**COLEGIO DE INGENIEROS DEL PERÚ
CONSEJO DEPARTAMENTAL ANCASH CHIMBOTE**

INFORME DE VISITA DE INSPECCION TÉCNICA

SITUACIÓN ACTUAL DEL DREN CASCAJAL

Fotografía N°03: Inspección de la infraestructura del Dren Cascajal

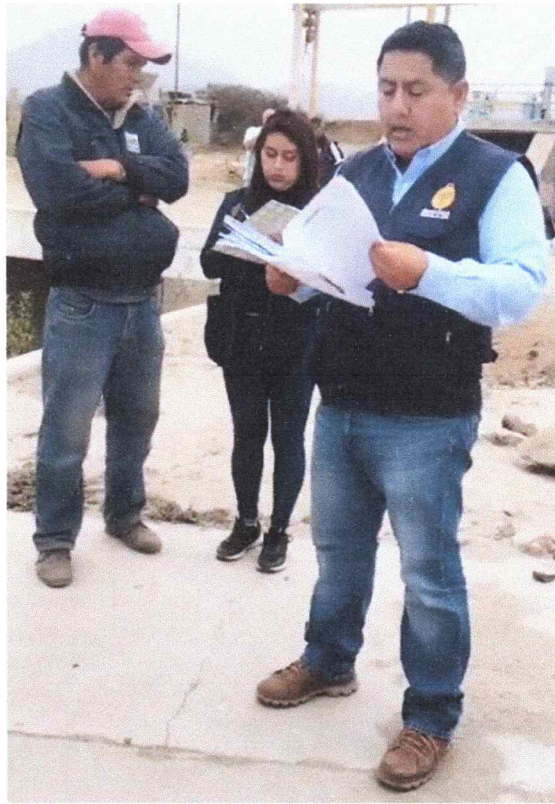
Inspección en el punto1: De las figuras 1, 2 y 3 se indica que, durante la inspección realizada en el dren, se llevó a cabo la verificación del caudal circulante, para ello el personal encargado de la operación reportó un caudal de $10.55 \text{ m}^3/\text{s}$, el cual se encontró dentro de los parámetros operativos esperados para la infraestructura existente. La evaluación incluyó la observación directa del comportamiento del flujo, así como la revisión de la sección hidráulica disponible y del régimen de escurrimiento, sin identificarse anomalías que afectaran la conducción del caudal medido.

Asimismo, se inspeccionó la estructura hidráulica asociada al dren, constatándose que se encuentra en condiciones óptimas de operación. No se observaron daños estructurales, fisuras, deformaciones, socavaciones ni obstrucciones que comprometieran su estabilidad o funcionamiento. Los elementos constructivos mantienen su integridad, permitiendo un flujo continuo y controlado, sin pérdidas significativas de energía ni alteraciones en el nivel del agua.

En términos generales, la inspección permitió confirmar que, para el caudal verificado de $10.5 \text{ m}^3/\text{s}$, el dren y su estructura hidráulica operan de manera adecuada, garantizando la capacidad de conducción y la seguridad hidráulica del sistema en las condiciones evaluadas.
